九州電力株式会社

常設直流電源設備（3系統目）設置工事  
設計及び工事計画変更認可申請書  
柏崎刈羽6,7号機知見反映BFへの対応について

常設直流電源設備（3系統目）設置工事 設工認（変認前） 第1図 単線結線図抜粋

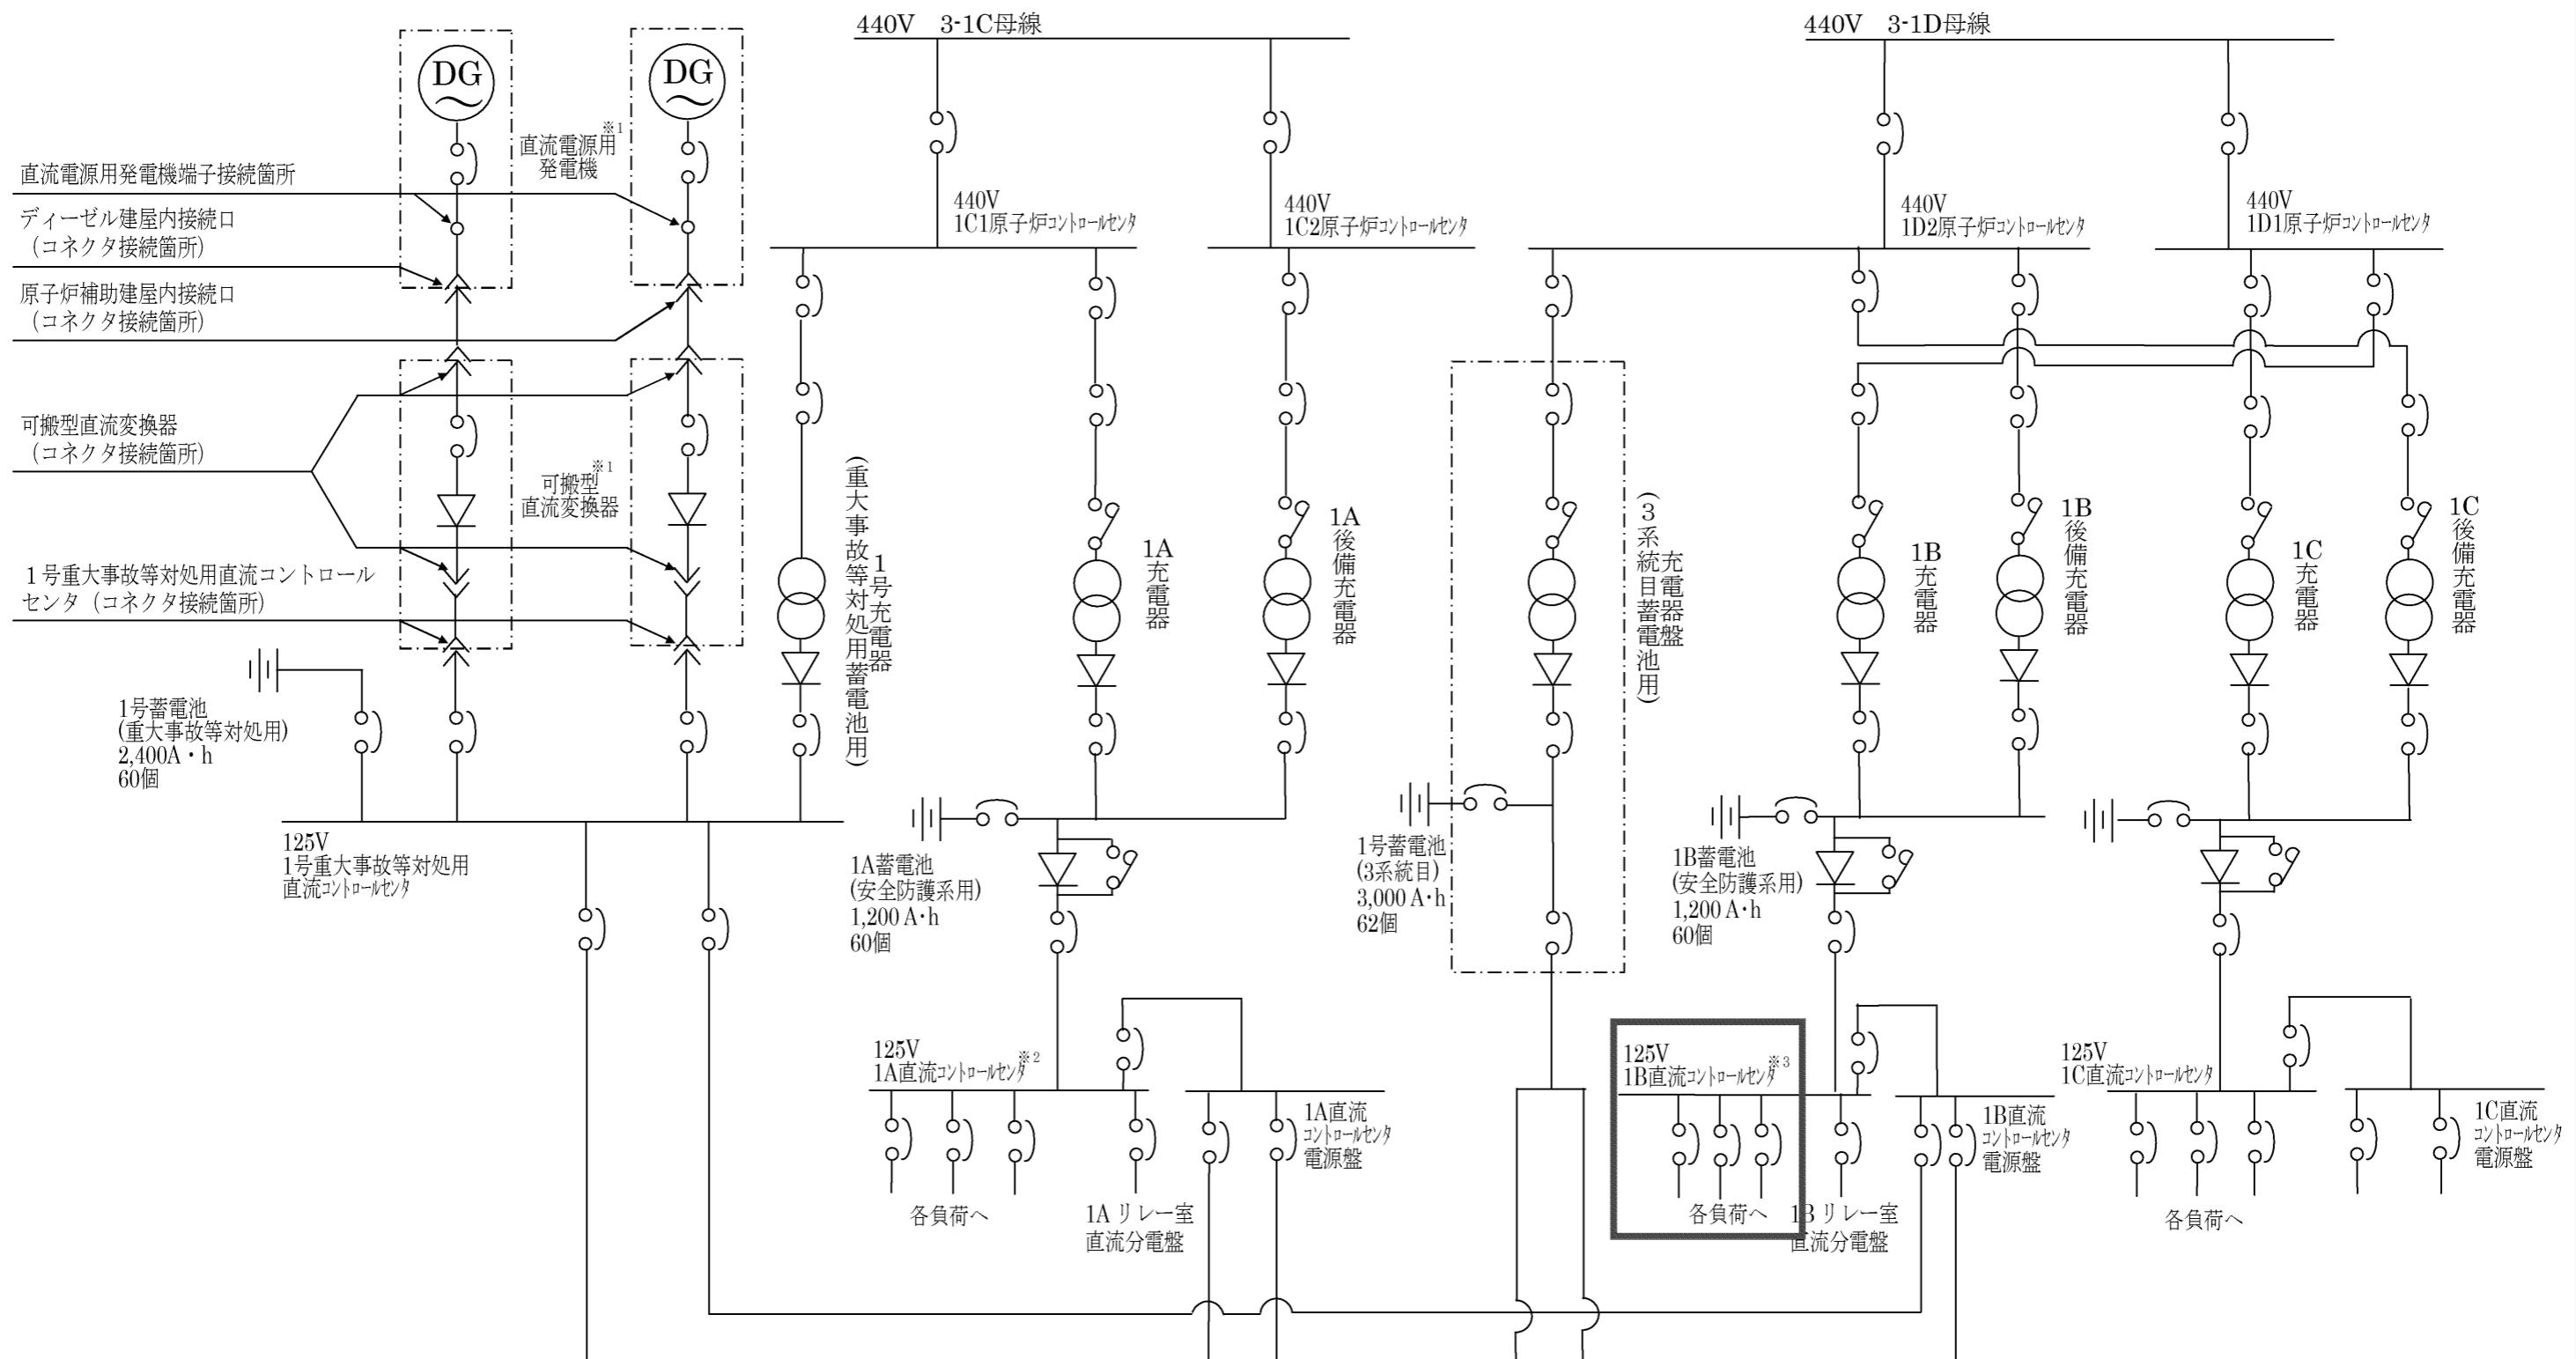
アニュラス空気浄化系弁（B系）は左記「等」に含まれる

第1図 電源系統構成図

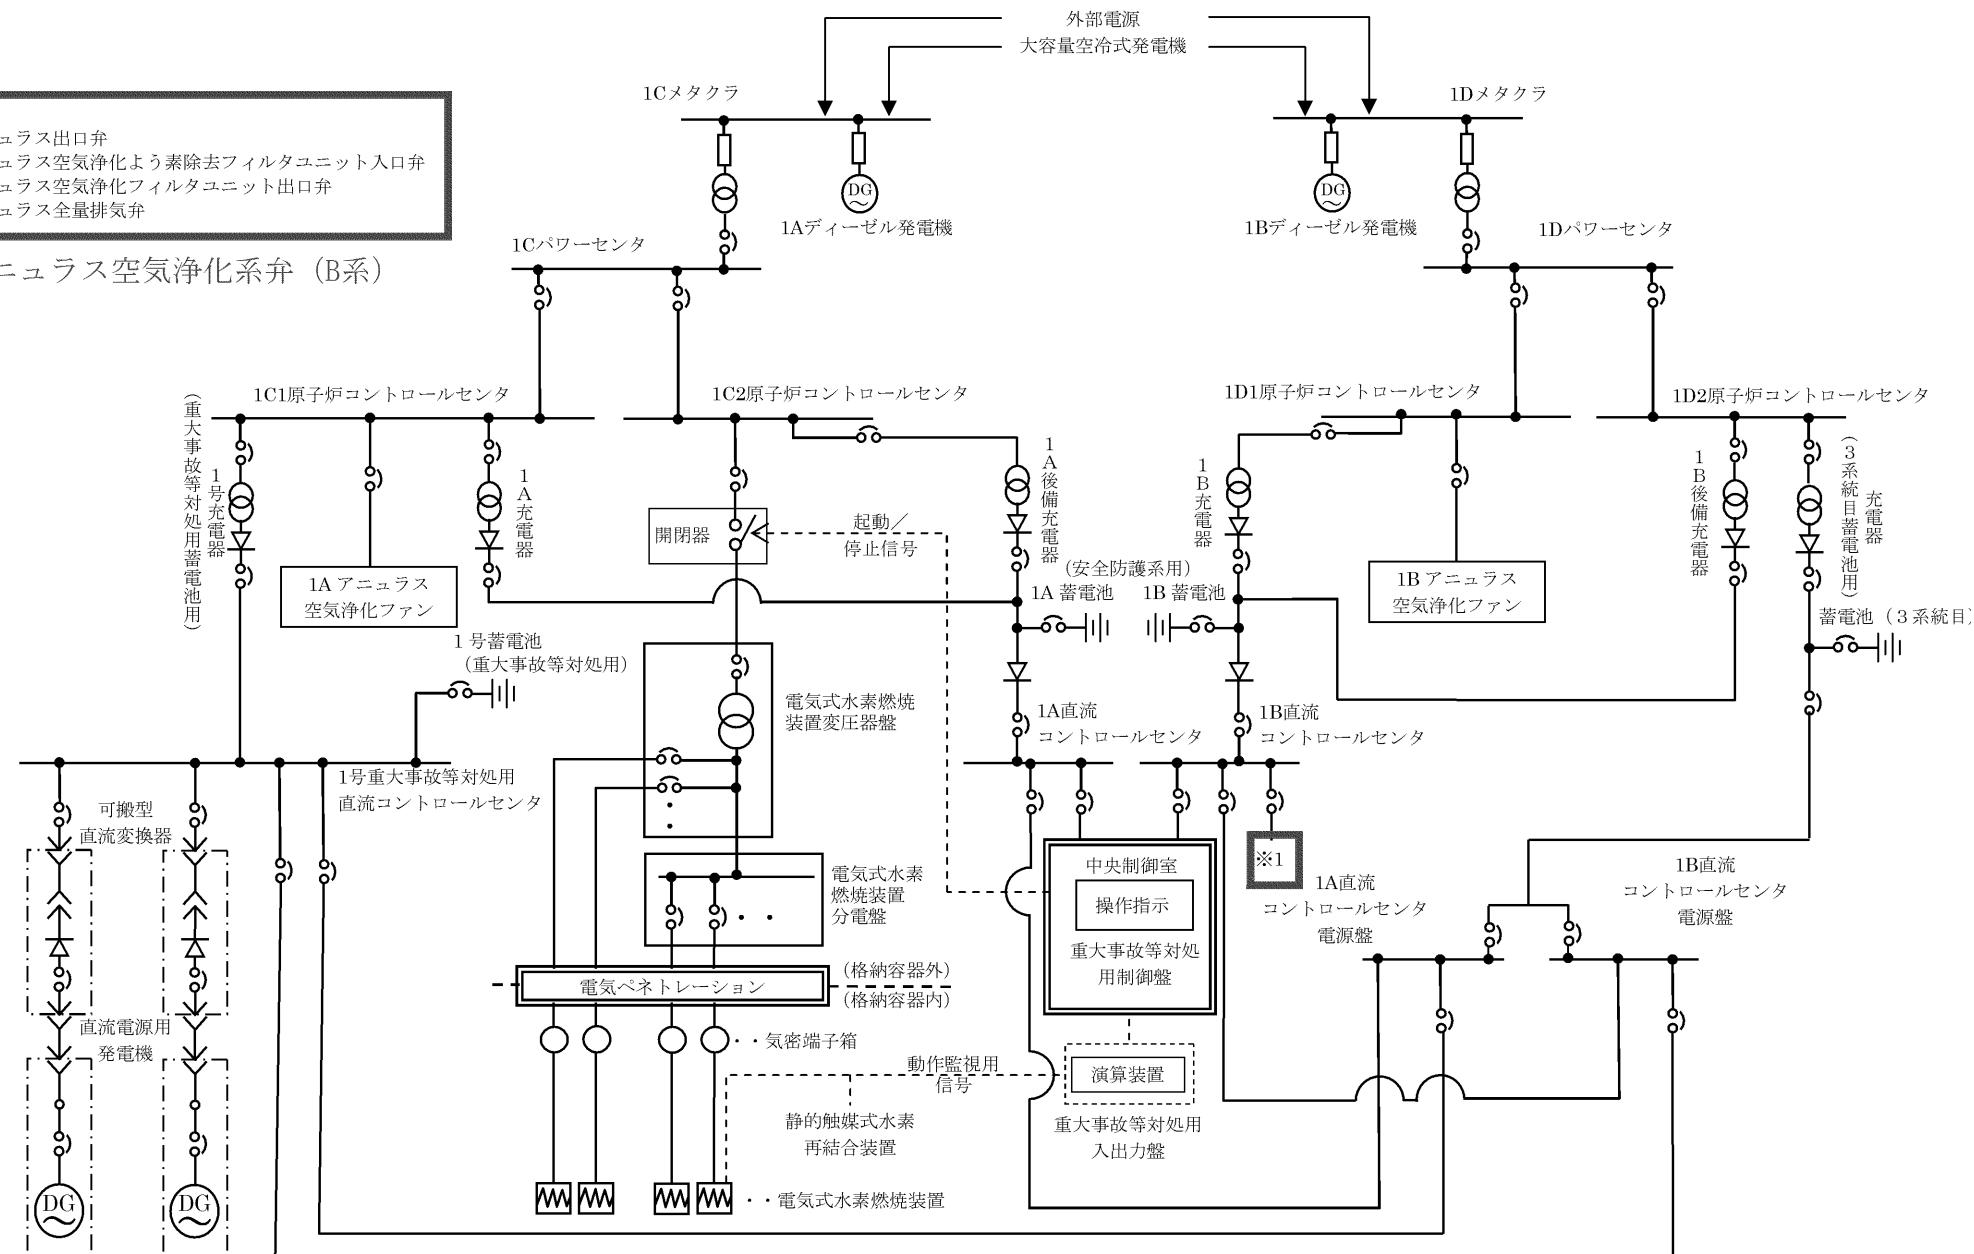
アニュラス空気浄化系弁（B系）
